WIJZIGINGSOVEREENKOMST VOORWAARDEN AANLEG BOERENLANDVARIANT N201

De Overeenkomst voorwaarden aanleg Boerenlandvariant N201, d.d. 27 augustus 2009, wordt als volgt gewijzigd:

Bijlage 2: Boerenlandvariant 2x2 gestrekt

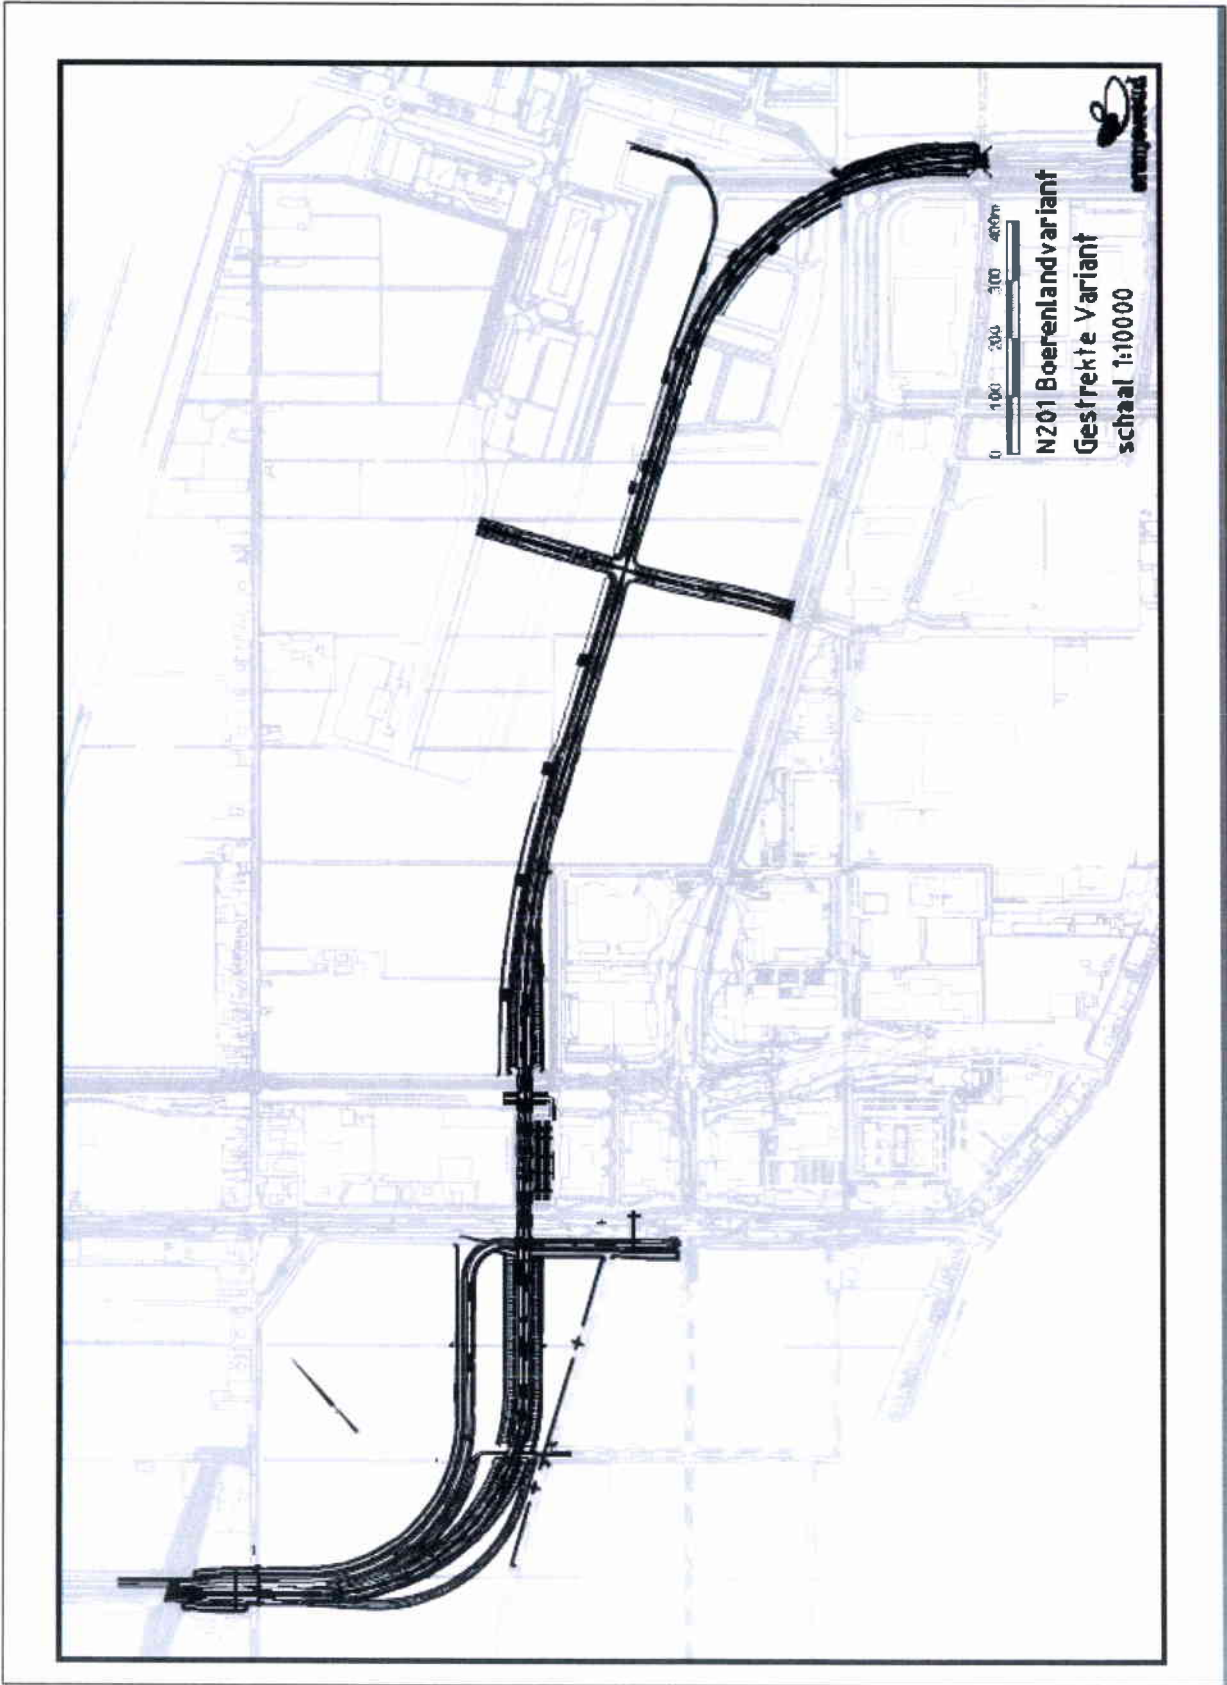
- a. In overweging p wordt 'variant van een 2x2-S-boog' vervangen door: 'gestrekte variant'.
- b. In overweging q wordt 'bijlagen 4 en 5' vervangen door 'bijlagen 3 en 5'.
- c. Artikel 4 komt als volgt te luiden:
 - 4. Gestrekte variant

De Boerenlandvariant volgens het tracé van bijlage 2 ongeveer 275 meter ten westen van de Fokkerweg en vervolgens via een 2x2 strooks viaduct over de Beechavenue en de Kruisweg.

Bijlagen 1 (Functionele eisen), 2 (Wegontwerp Boerenlandvariant en Zuidtangent Oosttak), 4 (Kostenraming Boerenlandvariant), 5 (Kostenraming Verleggingsvariant) en 7 (Planning Procedures) worden vervangen door respectievelijk bijgaande bijlagen 1, 2, 4, 5 en 7.
